CMT
CUBATÃO
Companhia Municipal de Trânsito

PROTOCOLO: 1146/18

ASSUNTO: Indicação 408/18 - Ver. Wilson Pio dos Reis

CORTE B-B

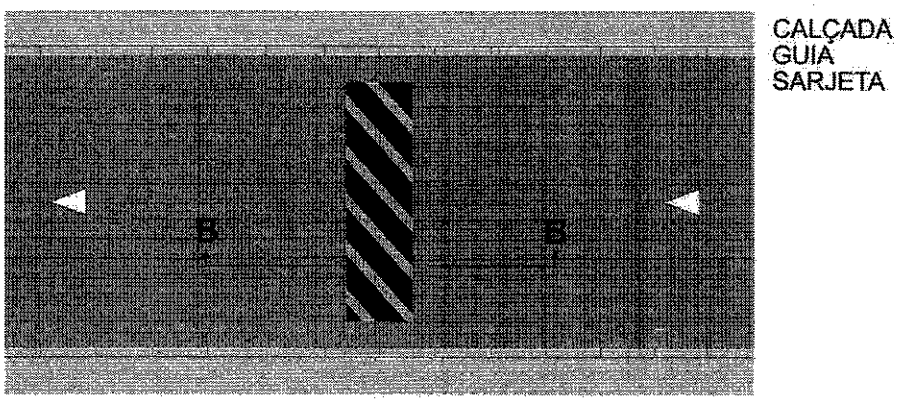
Em atenção a V. Sª, verificamos a real situação em que se encontra a Av. Henry Bordem, Vila Santa Rosa, para atendimento, isto para manutenção estrutural de ondulação transversal (lombada), a manutenção de ondulação transversal próxima a uma interseção deve se respeitar uma distância mínima de 15 metros do alinhamento do meio fio de bordo da via transversal, no máximo 10 cm de altura, comprimento 3,70 m e largura igual a da pista.

Assim sendo é viável a manutenção do dispositivo de ondulação transversal (lombada), tendo em vista a segurança dos usuários da via, o que se faz necessário devido ao uso constante do fluxo veicular na via, e com o passar do tempo esse dispositivo de segurança vem se desgastando perdendo a sua visibilidade podendo causar acidentes de pedestres e motoristas conforme croqui em anexo.

Bem como, reacender faixa de pedestres nos cruzamentos da via citada, faixa de retenção, pintura sobre o obstáculo ondulação o que se faz necessário também, a manutenção e implantação do dispositivo de acessibilidades no local e reforma das calçadas para melhor segurança dos usuários.

ONDULAÇÃO TRANSVERSAL TIPO B:

a) L (largura): igual à da pista, mantendo-se as condições de drenagem superficial;
b) C (Comprimento): 1,50m;
c) H (altura): 0,06m $\leq$ h $\leq$ 0,08m.
